# 通学路対策要望箇所図(明城小学校)

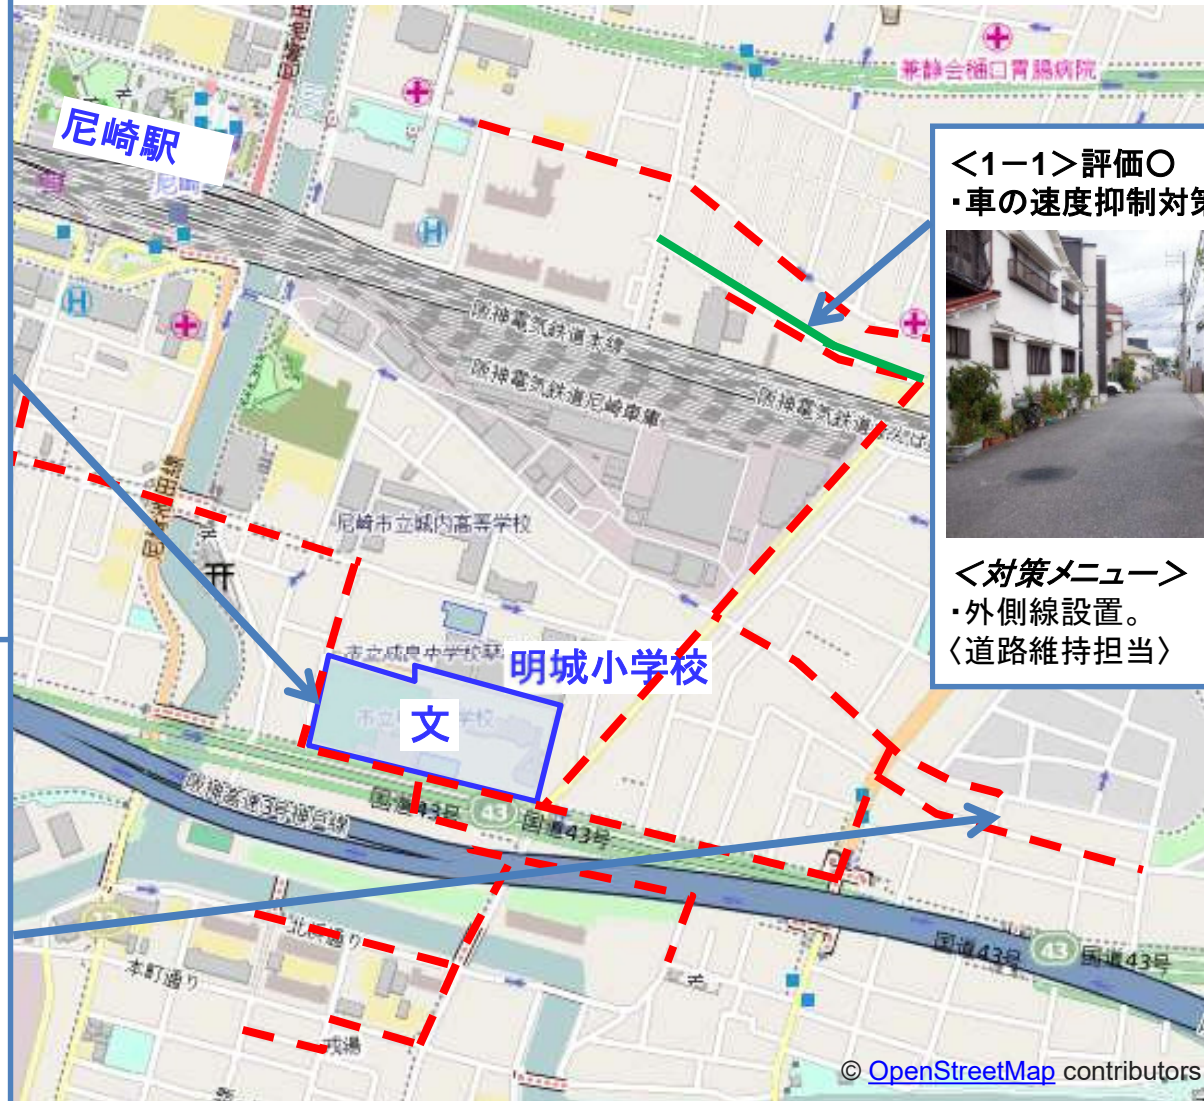
- ・排水対策及び横断防止柵の出入口設置要望。

- ・規制時間中の違反車両対策要望。

- ・車の速度抑制対策。

- ・R3年度排水対策実施。
  - ・横断防止柵の出入口設置。
- <道路維持担当>

- ・通学路外であるが、地元で規制時間中バリケードの設置実施済み。<教育委員会>

- ・外側線設置。
- <道路維持担当>

# 通学路対策箇所図(金楽寺小学校)

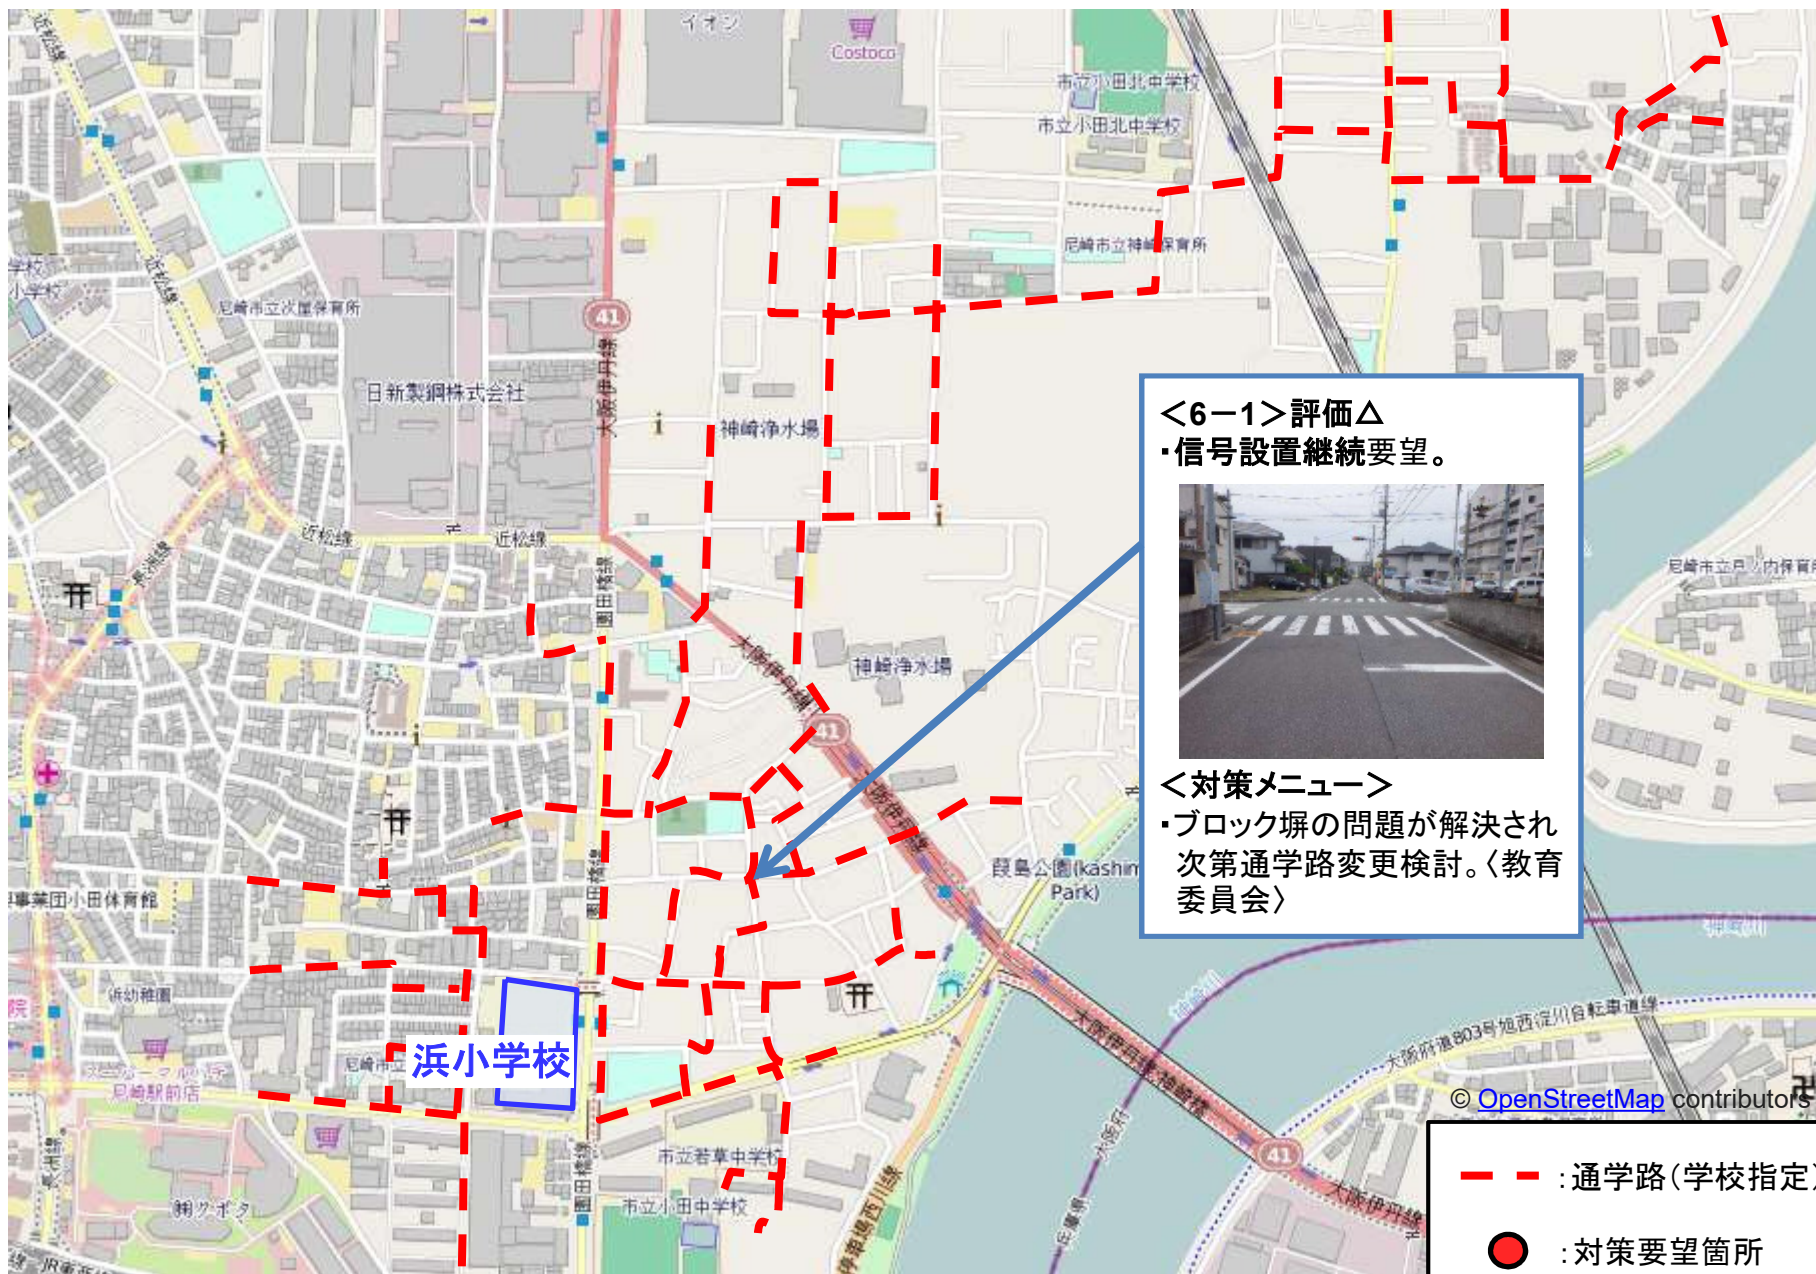
<5-1> 評価△  
・歩道拡幅要望。

<対策メニュー>  
・車止め設置。〈道路維持担当〉

# 通学路対策箇所図(大島小学校)

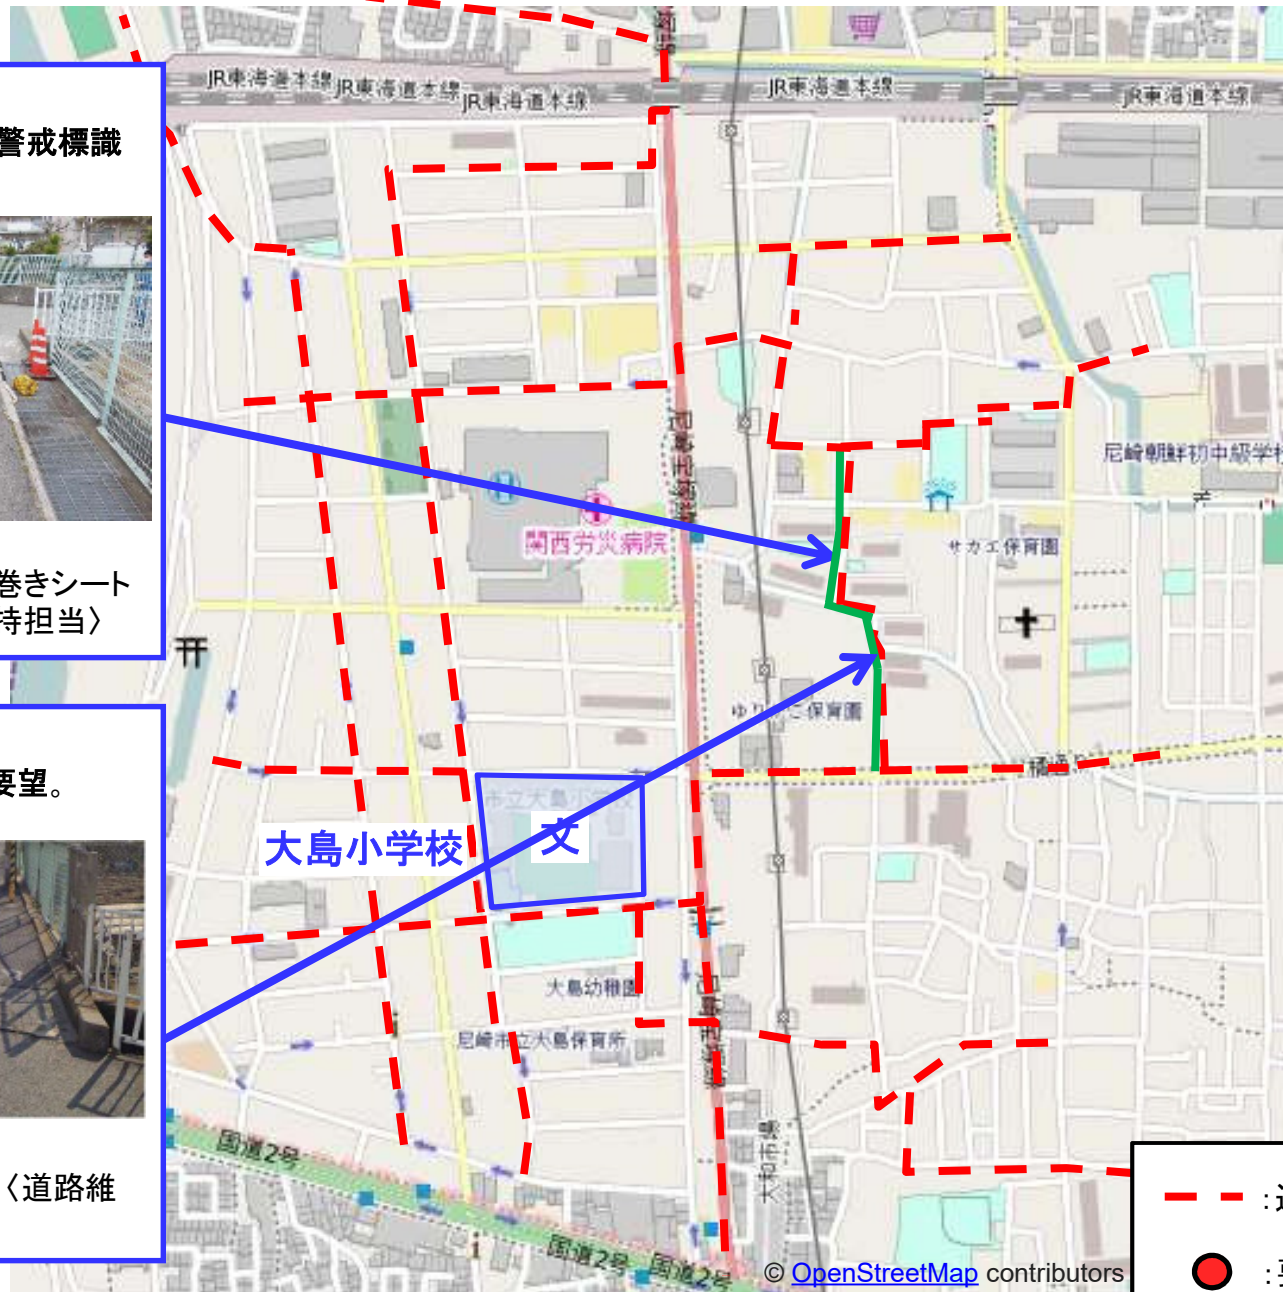
- ・路肩のカラー化、警戒標識の設置要望。

- ・転落防止柵設置要望。

- ・路肩のカラー化、巻きシートの設置。(道路維持担当)

- ・転落防止柵設置。(道路維持担当)

# 通学路対策箇所図(浜田小学校)

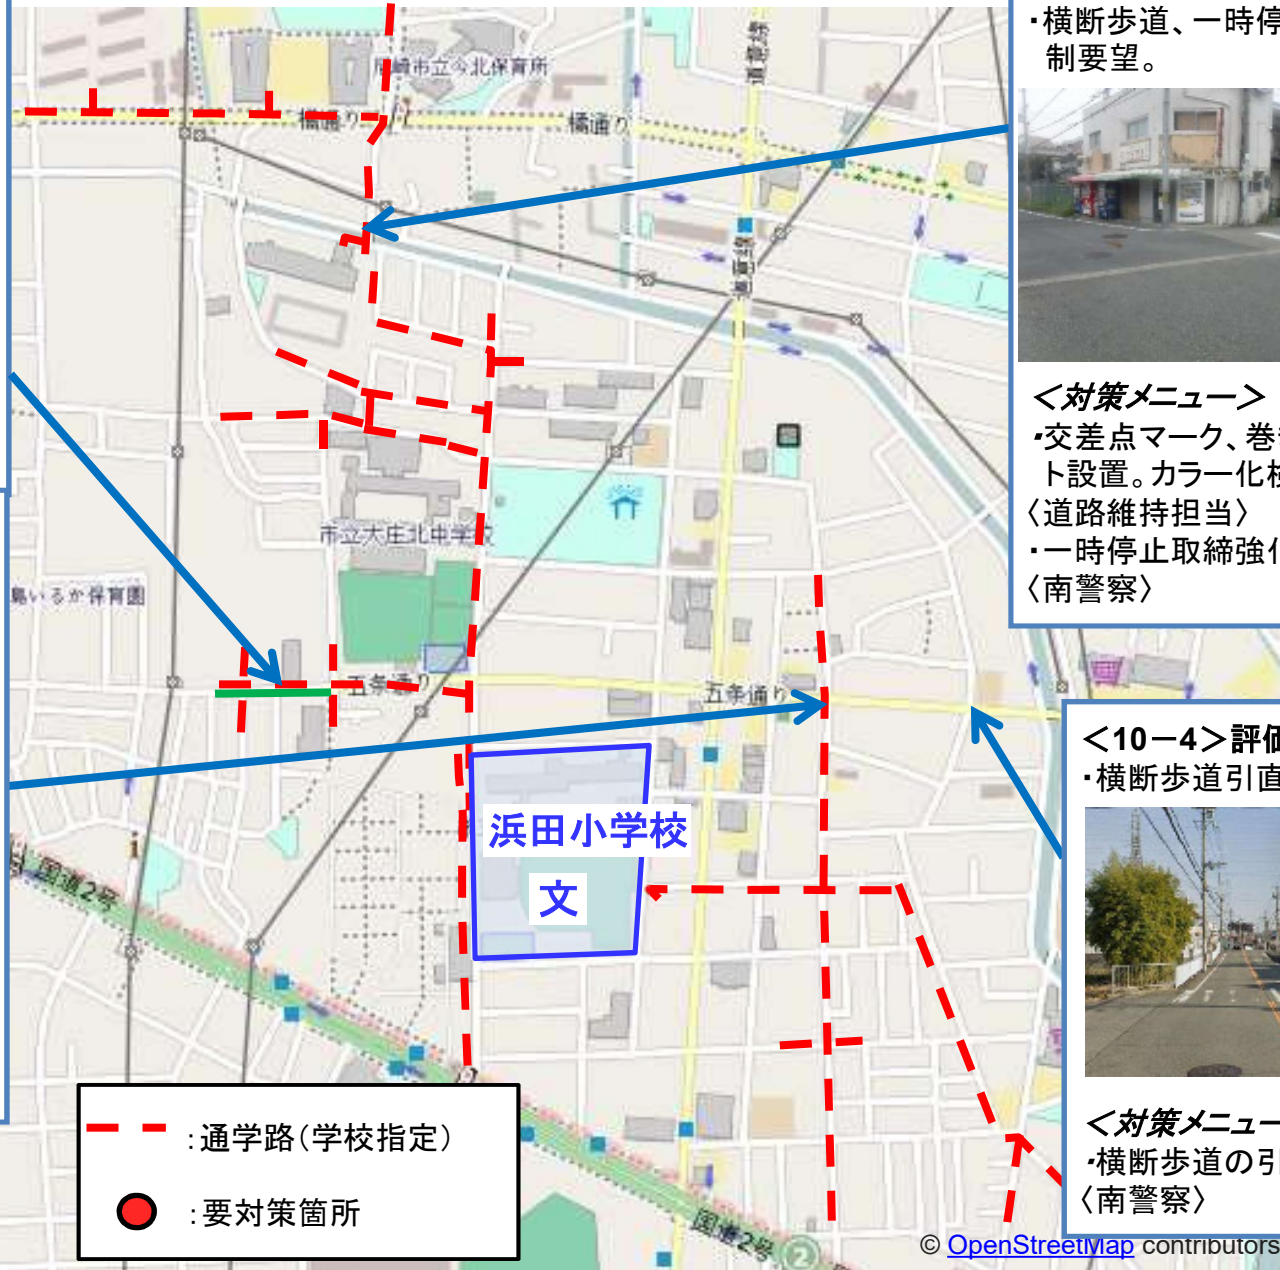
<10-1>評価△  
 ・歩道、ガードレール  
 設置要望。

<10-3>評価△  
 ・点滅信号の解除要望。

<10-2>評価△  
 ・横断歩道、一時停止規  
 制要望。

<10-4>評価○  
 ・横断歩道引直し要望。

<対策メニュー>  
 ・R3路肩のカラー化実施。  
 〈道路維持担当〉

<対策メニュー>  
 ・「スピード落とせ」巻きシート  
 設置。〈道路維持担当〉  
 ・速度の取締強化検討。  
 〈南警察〉

<対策メニュー>  
 ・交差点マーク、巻きシ  
 ート設置。カラー化検討。  
 〈道路維持担当〉  
 ・一時停止取締強化検討  
 〈南警察〉

<対策メニュー>  
 ・横断歩道の引直し。  
 〈南警察〉

# 通学路対策要望箇所図(立花西小学校)

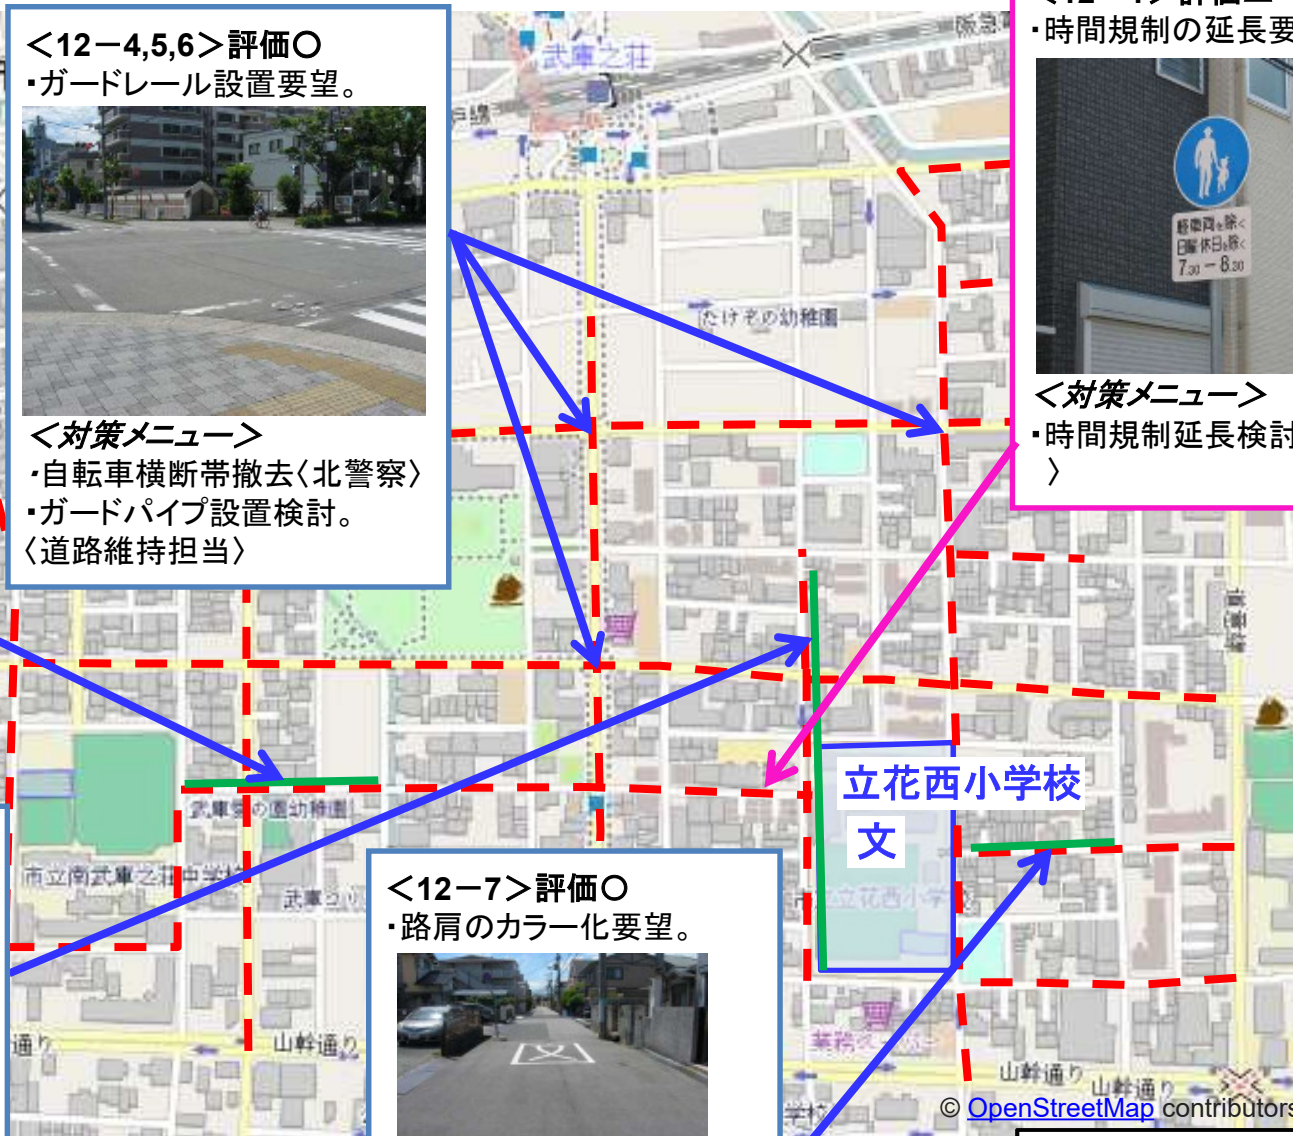
<12-1>評価△  
・時間規制の延長要望。

<12-4,5,6>評価○  
・ガードレール設置要望。

<12-3>評価○  
・路肩のカラー化要望。

<12-2>評価○  
・路肩のカラー化要望。

<12-7>評価○  
・路肩のカラー化要望。

<対策メニュー>  
・時間規制延長検討。〈北警察〉

<対策メニュー>  
・自転車横断帯撤去〈北警察〉  
・ガードパイプ設置検討。  
〈道路維持担当〉

<対策メニュー>  
・路肩のカラー化。〈道路維持担当〉

<対策メニュー>  
・R3年度路肩のカラー化実施。〈道路維持担当〉

<対策メニュー>  
・路肩のカラー化。〈道路維持担当〉

# 通学路対策要望箇所図(立花北小学校)

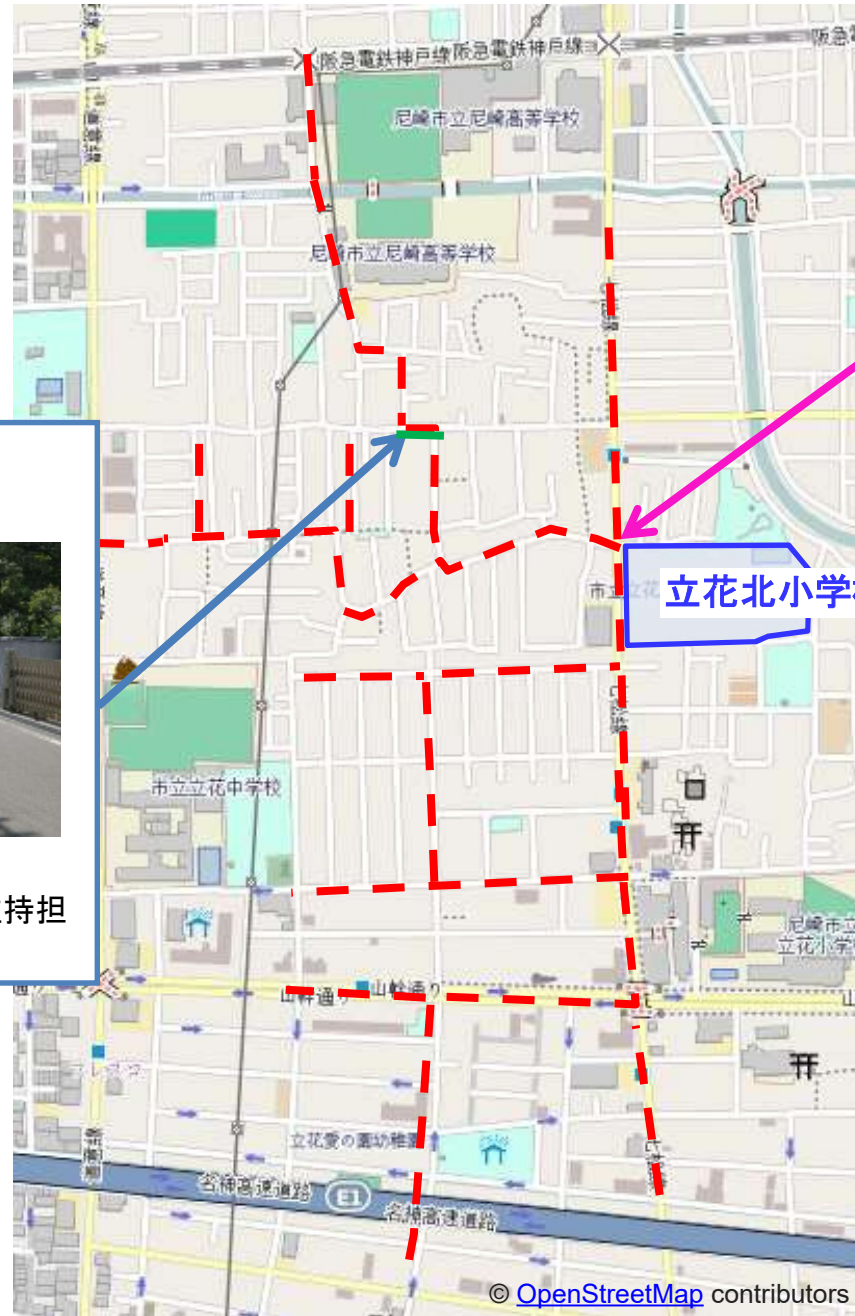
**<13-2> 評価△**  
 ・ガードレール設置要望。

**<13-1> 評価△**  
 ・歩行者用信号機の設置要望

**<対策メニュー>**  
 ・路肩のカラー化<道路維持担当>

**<対策メニュー>**  
 ・取締強化。<北警察>

# 通学路対策要望箇所図(名和小学校)

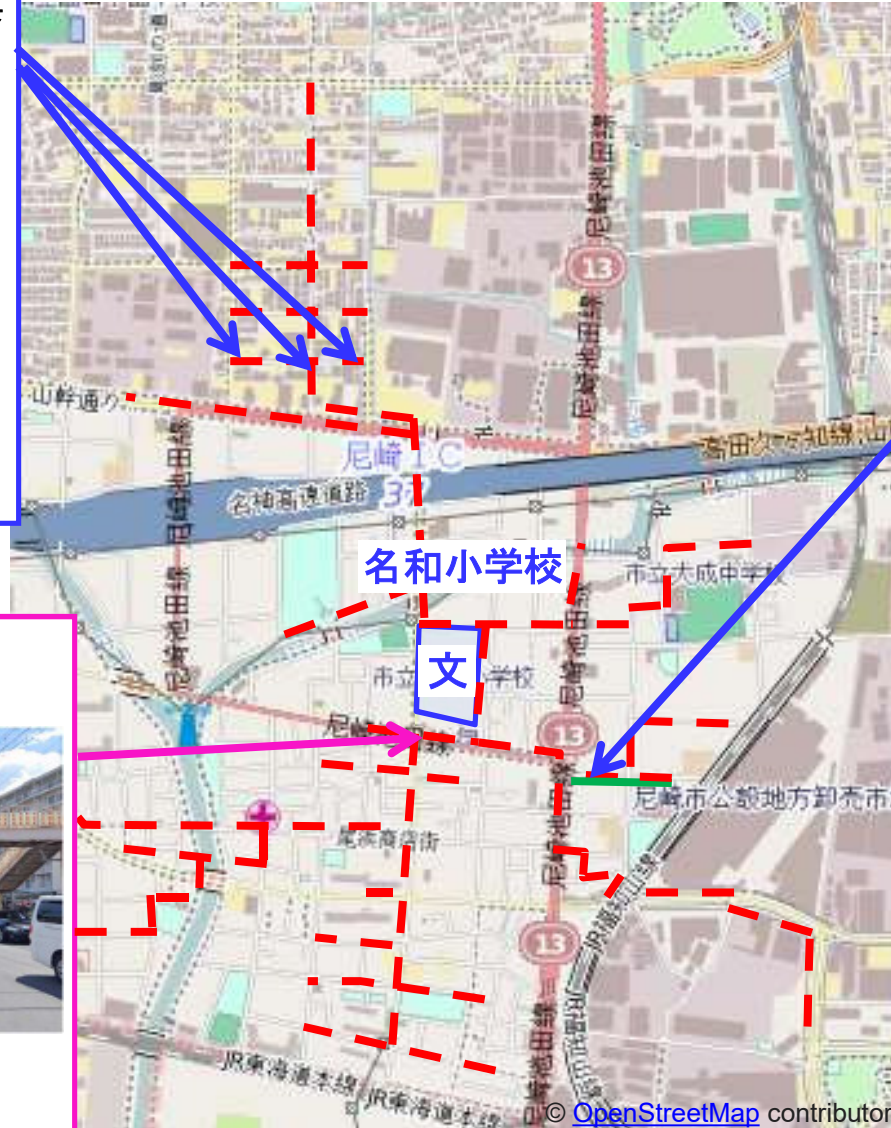
・「文」、交差点マーク引直し要望。

・名和歩道橋補修要望。

・路肩カラー化要望。

・引直します。  
<道路維持担当>

・R3年度補修。<兵庫県>

・路肩のカラー化及び「文」マーク設置。<道路維持担当>
